PUBLICACION DE AVISO DE LA RESOLUCIÓN No. 426-2025

RESOLUCIÓN No. 426-2025, POR MEDIO DE LA CUAL SE DECLARA DESISTIDA LA SOLICITUD DE LICENCIA URBANISTICA DE CONSTRUCCION EN LA MODALIDAD DE DEMOLICION TOTAL Y OBRA NUEVA PARA EDIFICACION UNIFAMILIAR CON COMERCIO Y DE SERVICIOS EN TRES (3) PISOS, CON RADICADO 23001-1-25-0194 DEL 11 DE JULIO DE 2025 Y SE ORDENA LA ENTREGA DE LOS DOCUMENTOS APORTADOS A LA MISMA, POR EL PETICIONARIO.

FECHA DE EXPEDICIÓN 31/12/2025

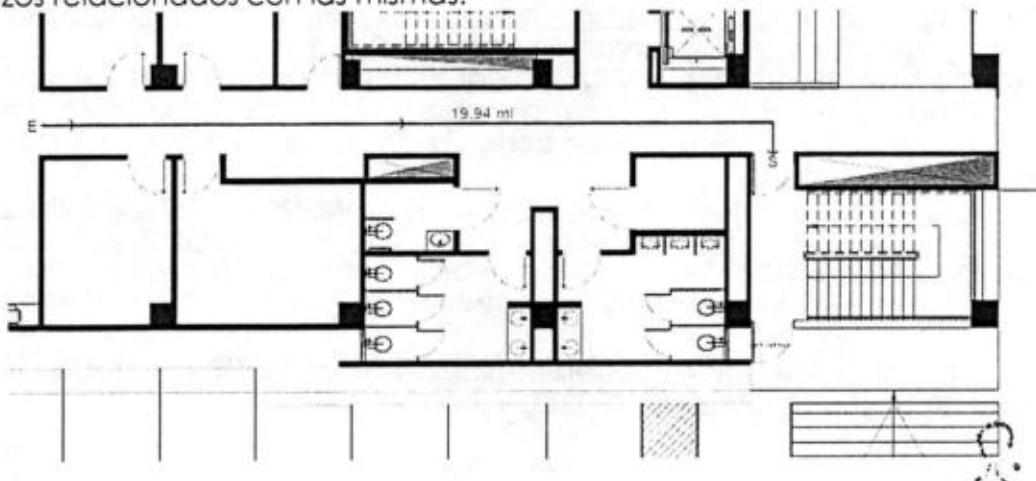
21. OBSERVACION ARQUITECTÓNICA No. 28: Debido a que todo cuarto o espacio habitable debe tener ventanas, claraboyas, fragaluces, sobre techos, puertas de vidrio, paneles transparentes o cualquier otro medio de ventilación o iluminación que dé hacia el cielo, calle pública, jardín, terraza, corredores, pasadizo o patio, se recomienda indicar ventanas o medios de ventilación en consultorios, cocineta, zona de juegos infantiles, cocineta, facturación y demás espacios que lo requieran en primer piso y área para oficina en pisos superiores.

Respuesta/ En los planos aportados en respuesta a las observaciones arquitectónicas no se evidencia el cumplimiento a esta observación por ejemplo no se indica ventanería sobre las vías en los pisos superiores para mayor ventilación e iluminación.
